20750 *CORRECCIÓN de errores del Real Decreto 1247/2008, de 18 de julio, por el que se aprueba la Instrucción de Hormigón Estructural (EHE-08).*

Advertidos errores en el Real Decreto 1247/2008, de 18 de julio, por el que se aprueba la Instrucción de Hormigón Estructural (EHE-08), publicada en el «Boletín Oficial de Estado» número 203, del día 22 de agosto de 2008, se procede a efectuar las siguientes rectificaciones:

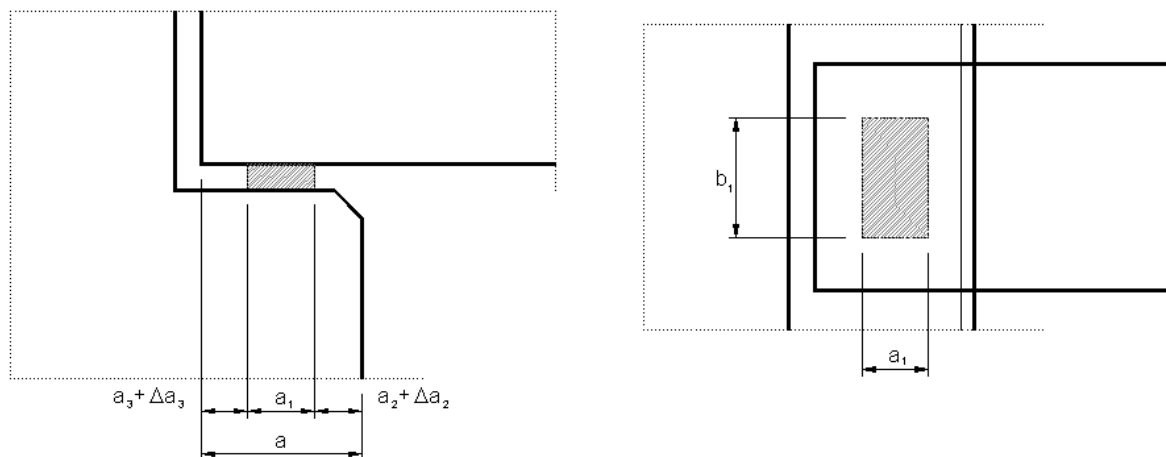
En la página 96, apartado 59.1.3.8.2, se sustituye la figura 59.1.3.8.2.a por la siguiente:
